RKS.271.11.8.2026

Dotyczy: postępowania prowadzonego w trybie podstawowym na zadanie pn. „**Budowa sieci kanalizacyjnej**”, nr referencyjny postępowania: **RKS.271.11.2026**

WYJAŚNIENIA
TREŚCI SPECYFIKACJI WARUNKÓW ZAMÓWIENIA

Rysunek poglądowy dla odtworzenia nawierzchni jezdni
po wykonaniu robót kanalizacyjnych

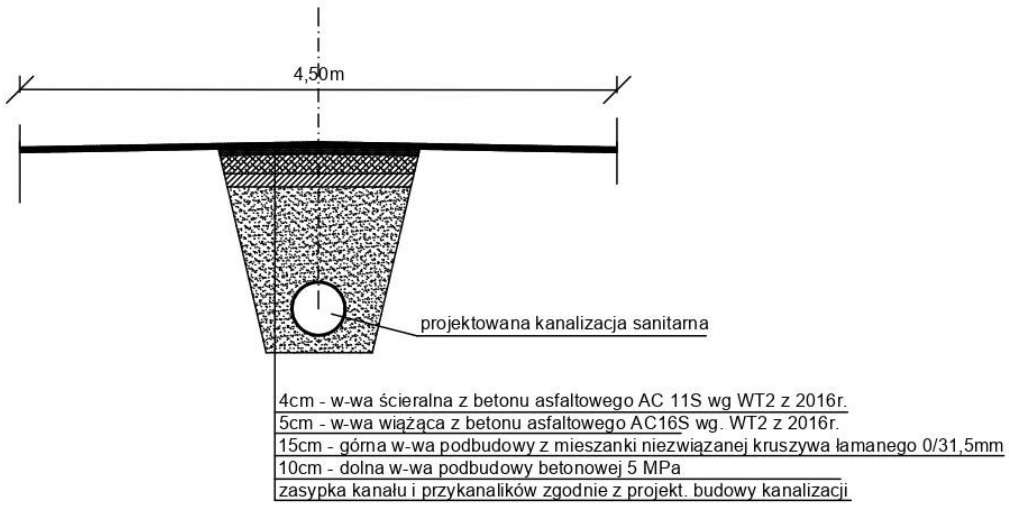
Pytanie nr 1: W przedmiarze są duże ilość nawierzchni do wykonania. Proszę o rysunki w których miejscach tą nawierzchnie trzeba wykonać wraz z przekrojem normalnym z zaznaczonym wykopem po wykonaniu kanalizacji sanitarnej.

Odpowiedź: **Zakres robót odtworzeniowych nawierzchni jezdni będzie uzależniony od tego w jakim zakresie Wykonawca będzie prowadził wykopy pod kanalizację, studnie kanalizacyjne oraz przyłącza.**
W załączeniu schematyczny rysunek odtworzenia nawierzchni.
